MPL/PF/FZ/241/3/03/25

Dotyczy: postępowania prowadzonego w trybie przetargu nieograniczonego na podstawie ustawy z dnia 11.09.2019 r. Prawo zamówień publicznych (Dz. U. z 2024 r., poz. 1320, t.j. z dnia 30.08.2024 r. z późn. zm.) zwanej dalej "ustawą PZP" lub „PZP” pn. **„Rozbudowa terminalu pasażerskiego Kraków Airport etap I – część T6”**.

Na podstawie art. 135 ust. 2 ustawy PZP w związku z wpłynięciem pytań do SWZ Zamawiający udziela następujących wyjaśnień:

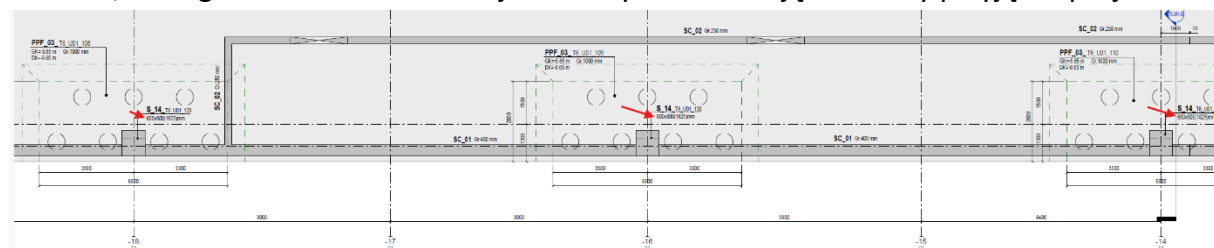
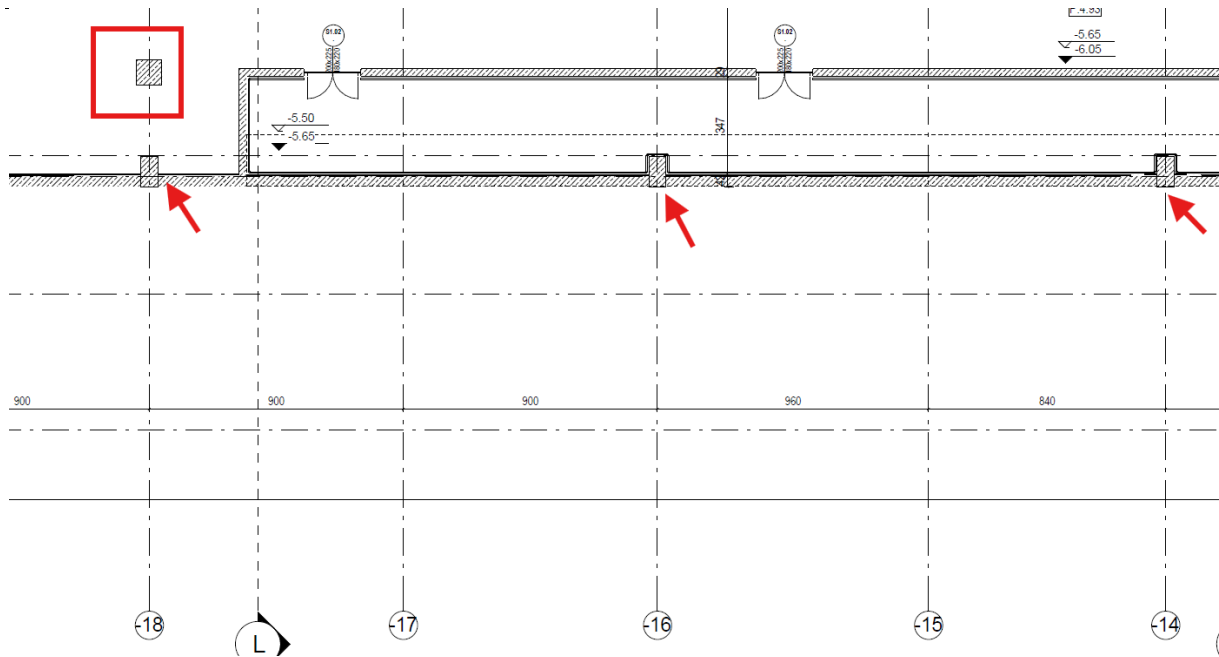
Opis na rzutach konstrukcji nie zgadza się z tym co jest pokazane na rzucie poziomym 0 w osiach 18, 16 i 14 (w opisie 60x80 a w rzeczywistości na rzucie 80x90). Ponadto inna geometria słupów na rzutach arch. niż na rzutach konstrukcyjnych. Dodatkowo w osi 18 występuje słup na arch., którego nie ma na konstrukcji. Prosimy o informację co należy przyjąć w projekcie.

Geometrię słupów należy przyjmować zgodnie z projektem konstrukcji.

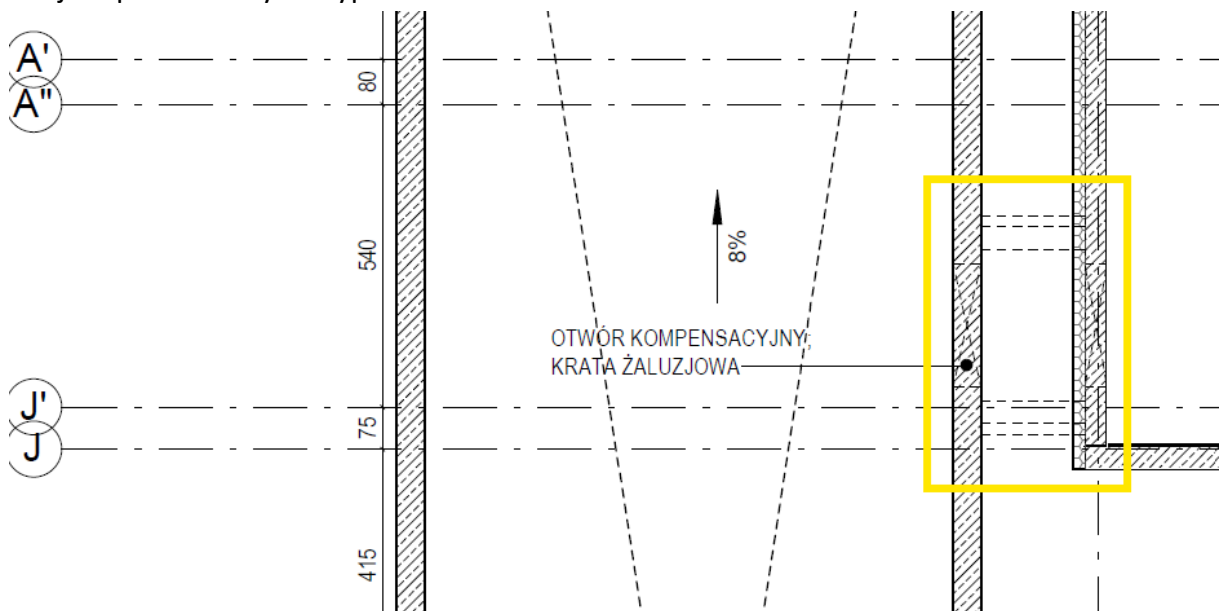
Na jakich rzędnych i o jakich wymiarach powinny być otwory? Co oznaczają przerwane linie pomiędzy ścianami? (rzut architektoniczny poziomy podziemia). Do jakiej rzędnej w tym miejscu powinien być zasyp.

Otwór w ścianie widoczny jest na rysunku elewacji zachodniej zjazdu i strefy dostaw na rysunku projektu architektury, nr 083MPL-PFU-A-EL-E1-501-T6. Oba wskazane otwory w ścianach są o tych samych wymiarach (s x h) 220 x 160 cm (dolna rzędna otworu w ścianie to -3,00 m). Ostateczną wielkość otworu należy przyjąć zgodnie z Projektem Wykonawczym na późniejszym etapie.

Zasyp powinien być wykonany tak, by umożliwić wykonanie nawierzchni utwardzonej - chodnika, pomiędzy fasadą zachodnią a balustradą widoczną na wspomnianym rysunku elewacji (za schodami, w wyższej części), biorąc pod uwagę, że górna krawędź stropu w tym miejscu to -1,2 m oraz, że należy uwzględnić na stropie 20 cm izolacji, a powyżej warstw gruntowych - warstwy chodnika z rzedną przy wejściu -0,02 m.

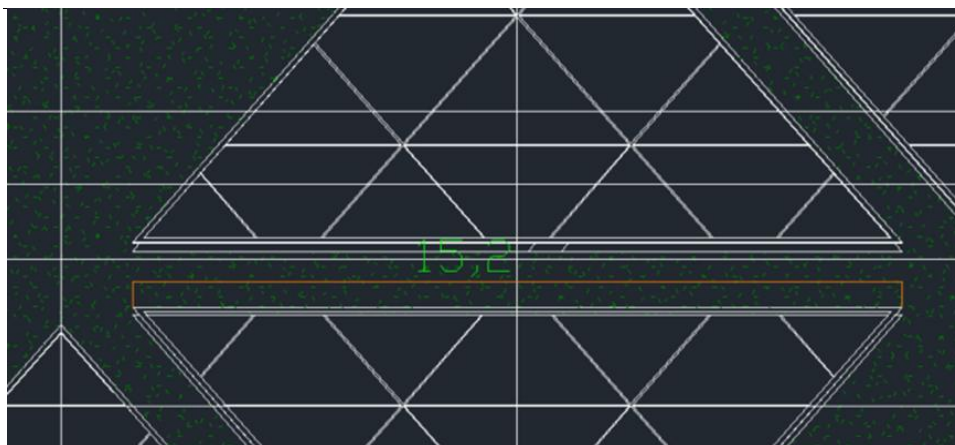
W nawiązaniu do odpowiedzi na pytanie nr 232 gdzie podane są warstwy dachu D-2 prosimy o informację jaką papę paroizolacyjną macie Państwo na uwadze pisząc papa grubości 16mm.

Zamawiający odsyła do odpowiedzi na pytanie 1893.

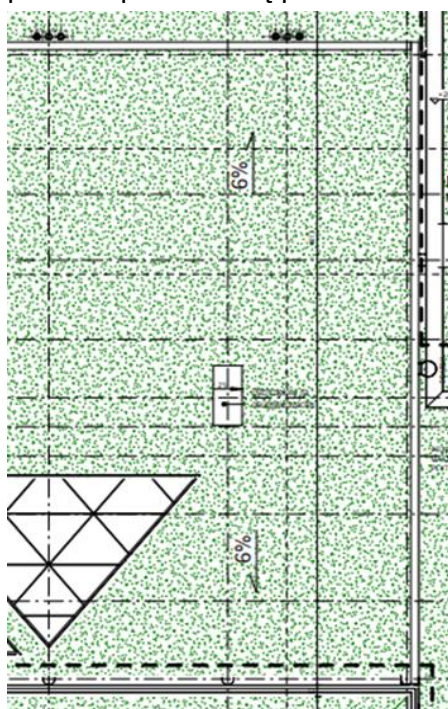
Na dachu skośnym w osiach D'-T/-1 ÷ -17 pokazane są dwa przeciwspadki dachu po 6%. Prosimy o informację czy nie jest to pomyłka. Np. na załączonym przekroju D-D takie przeciwspadki nie są pokazane

Spadki dachu należy zrealizować zgodnie z przekrojami architektonicznymi i projektem konstrukcji zapewniając odpowiedni odpływ i odbiór wody deszczowej.

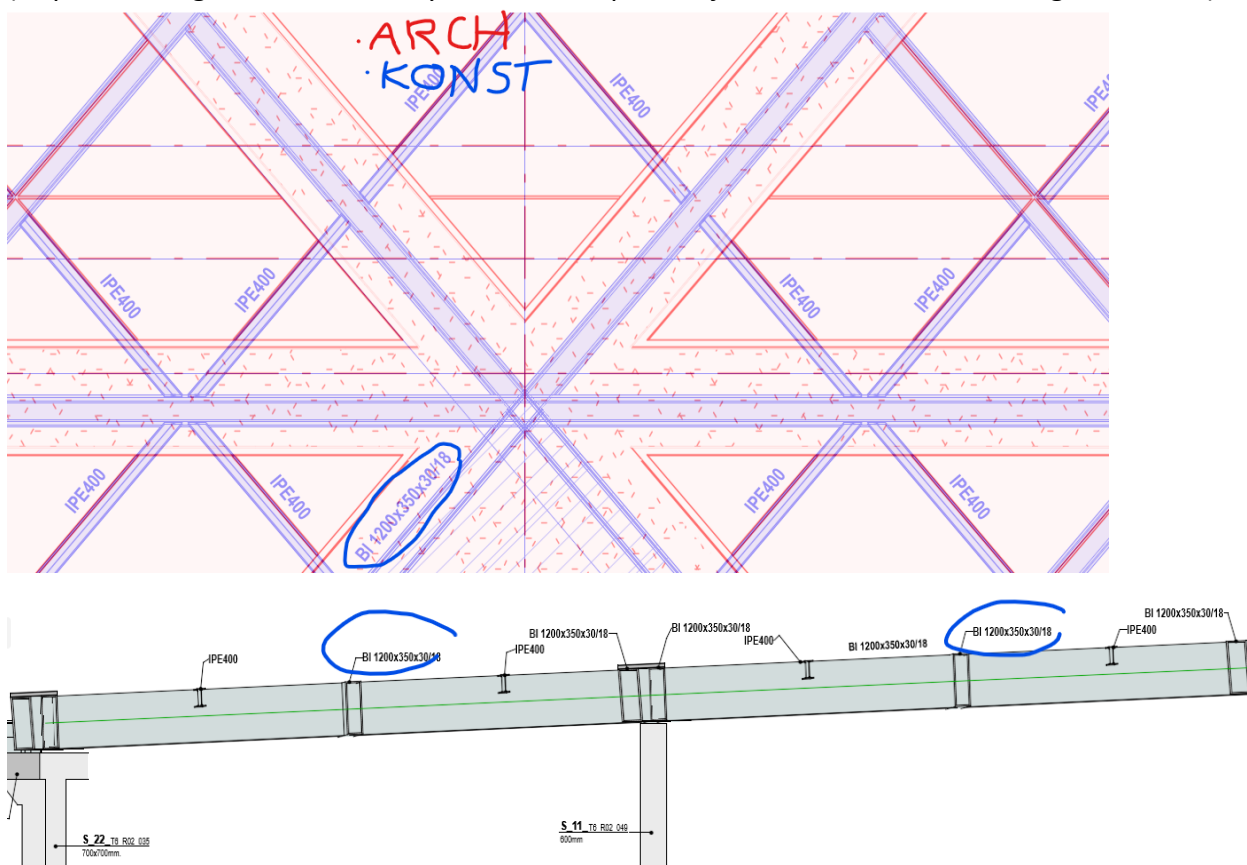
Dach skośny w osiach D'÷T/-1 ÷ -17. Zgodnie z rzutem architektonicznym dachu pasma dachu zielonego między świetlikami mają szerokość ok.140cm, natomiast zgodnie z dokumentacją konstrukcyjną pasma te opierają się na blachownicach BL 1200x350x30/18, a więc na półkach o szerokości zaledwie 35cm. Prosimy o wyjaśnienie rozwiązania konstrukcyjnego (wspornikowego blachy trapezowej TR84 gr.1,25mm?)

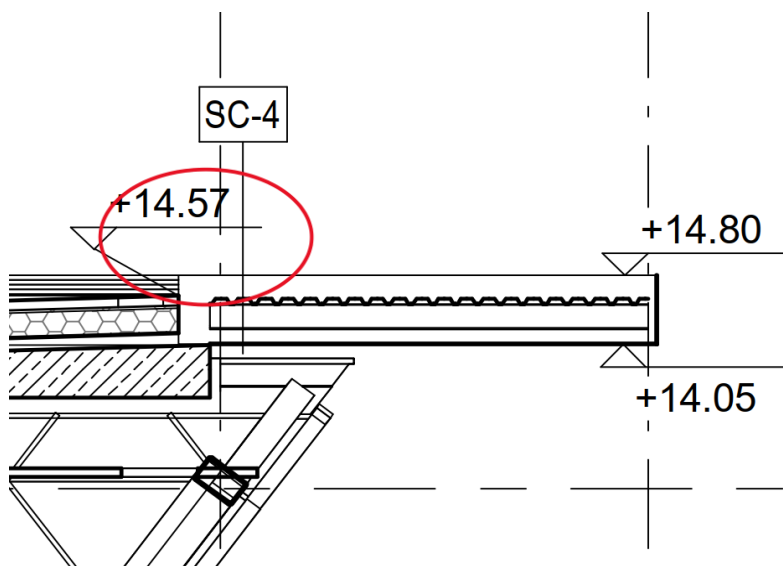
Prosimy wskazać klasę jakości wykonania gładzi (system Q1-Q4) przy wykończeniu SC-1b,S.C.-

1d.

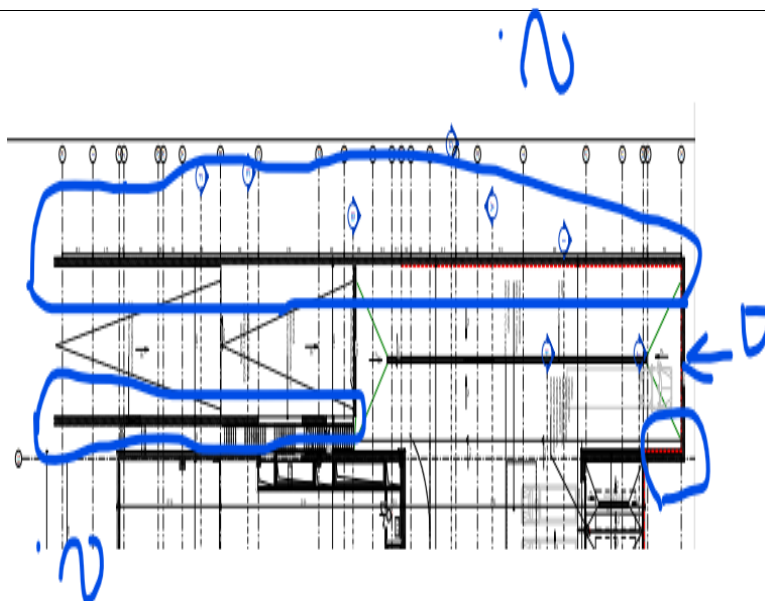
Ściany pomieszczenia 0.1.29 wg rys "083MPL-PFU-A-SC-R00-302-T6" mają mieć wykończenie SC-1c, natomiast wg "083MPL-PFU-A-SAN-R00-1209-T6" oraz "083MPL-PFU-A-SAN-R00-1206" (tom II.VII 02.12 sanitariaty) mają mieć wykończenie SC-1a i SC-2a. Proszę wskazać właściwy sposób wykończenia.

Wykończenie wg rys 083MPL-PFU-A-SAN-R00-1209-T6 oraz 083MPL-PFU-A-SAN-R00-1206 (STANDARD WYKOŃCZENIA POMIESZCZEŃ GOSPODARCZYCH).

SC-1a Tynk cementowo-wapienny, 2x farba lateksowa: zmywalna, wodoodporna; malowanie natryskowe na zagruntowanym podłożu, kolor RAL 9016.

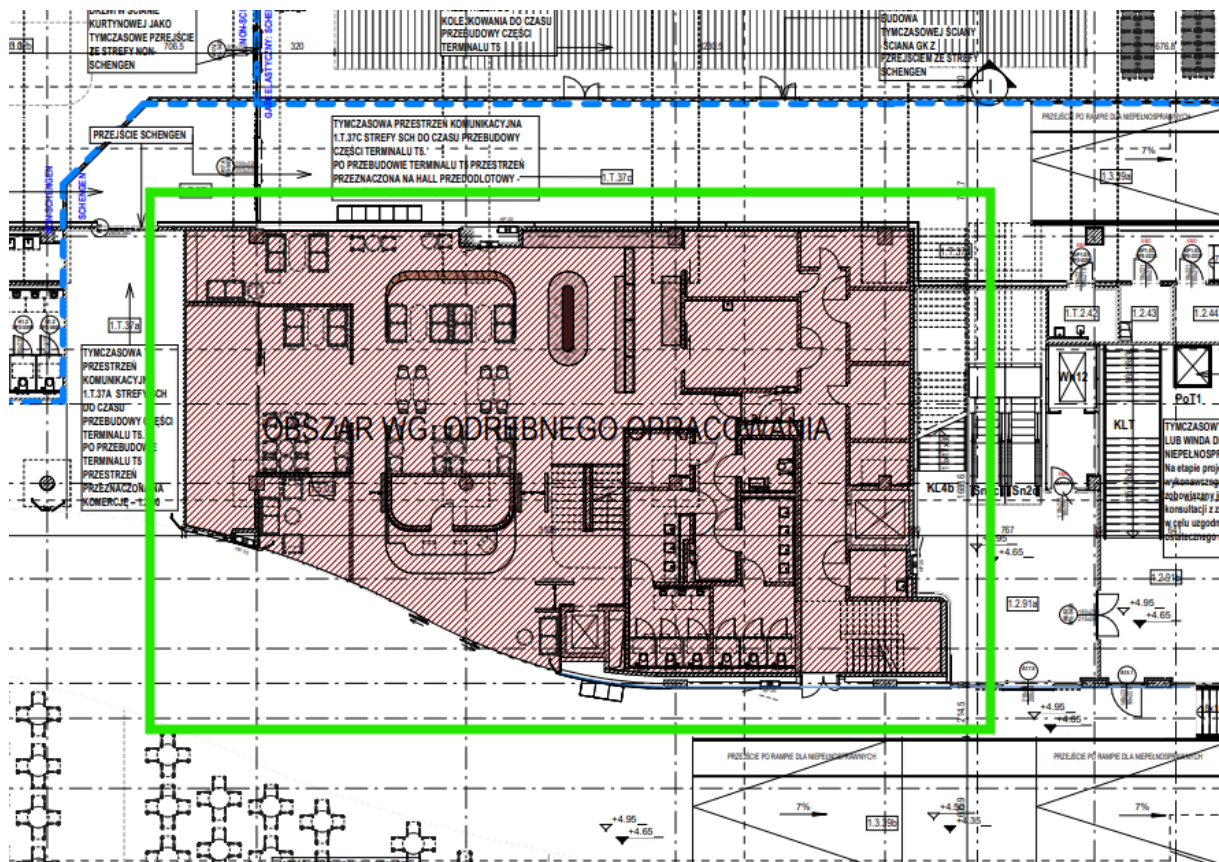
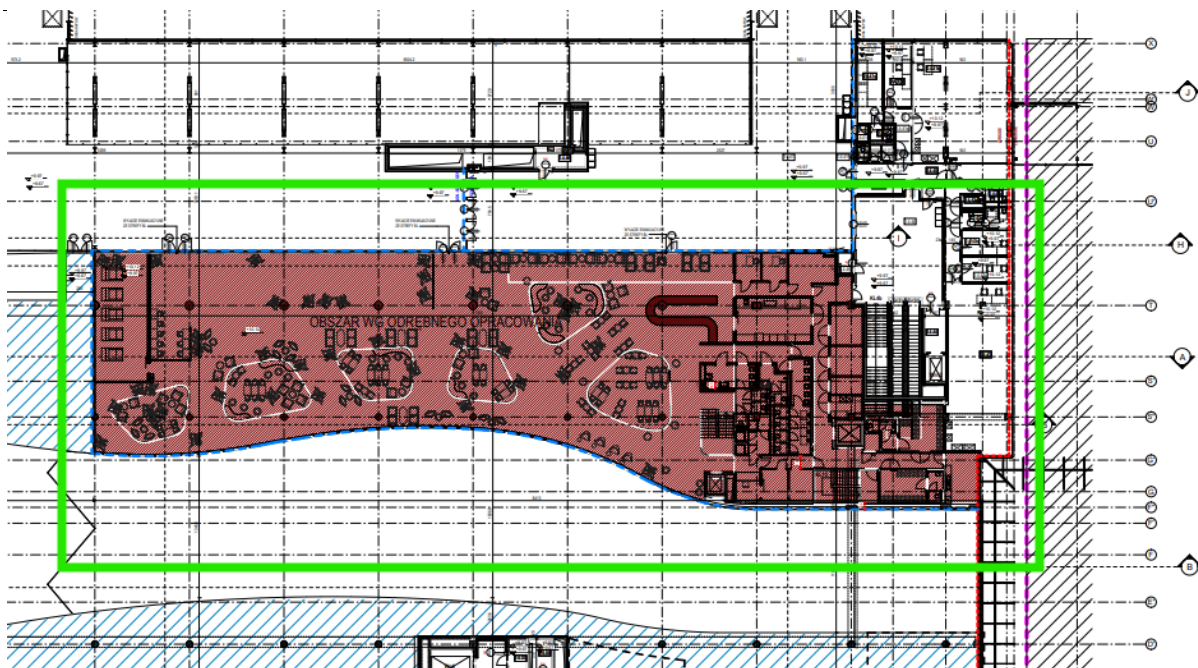
Ponawiamy pytanie odnośnie ścian murowanych w obszarze wg. odrębnego opracowania, chodzi o zakres zaznaczony poniżej. Czy ściany wewnątrz obszaru są objęte ofertą czy jedynie ściany zewnętrzne tego obszaru?

Czy ściany murowane w obszarze wg odrębnego opracowanie są objęte ofertą?

Zamawiający wskazuje, że ściany wewnątrz obszaru nie są objęte ofertą. Dodatkowo Zamawiający odsyła do PFU 1.3.3.2.13 Business Lounge.

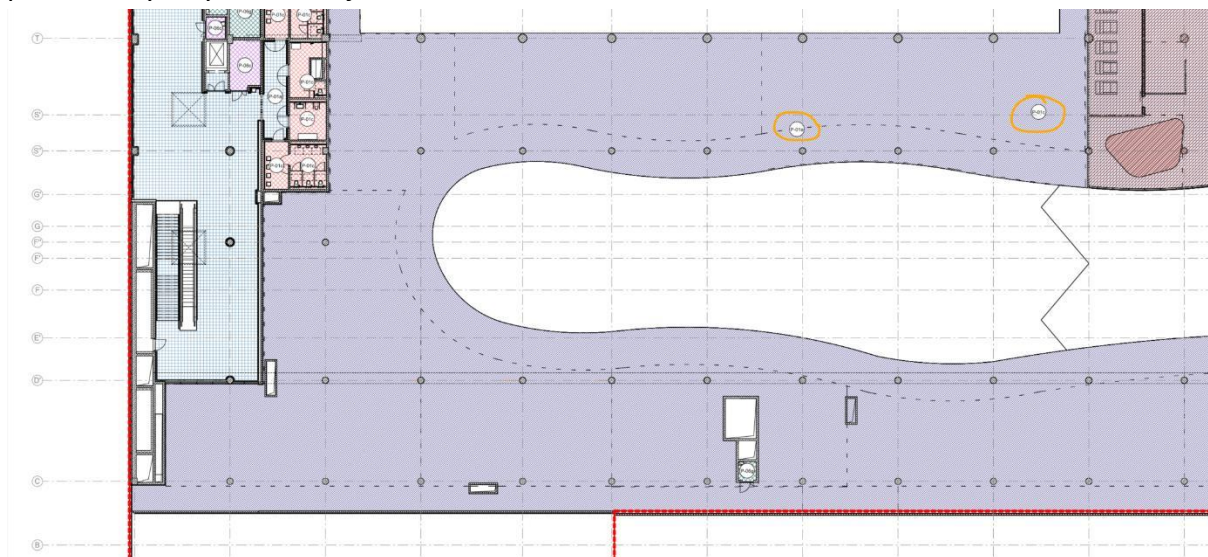
Zgodnie z PFU wykończenia ścian, S.C.-7e „Beton konstrukcyjny, zagruntowany, w standardzie betonu architektonicznego (jednorodność barwy, faktura oraz wykonanie bez pęcherzy, widocznego kruszywa na płaszczyźnie), barwiony w masie, kolor do ustalenia na etapie projektu wykonawczego – prosimy o potwierdzenie, że będzie to odcień naturalny betonu lub o podanie koloru. W zależności od barwy cena betonu może się znacząco różnić i nie ma możliwości oszacowania kosztu bez podania koloru.
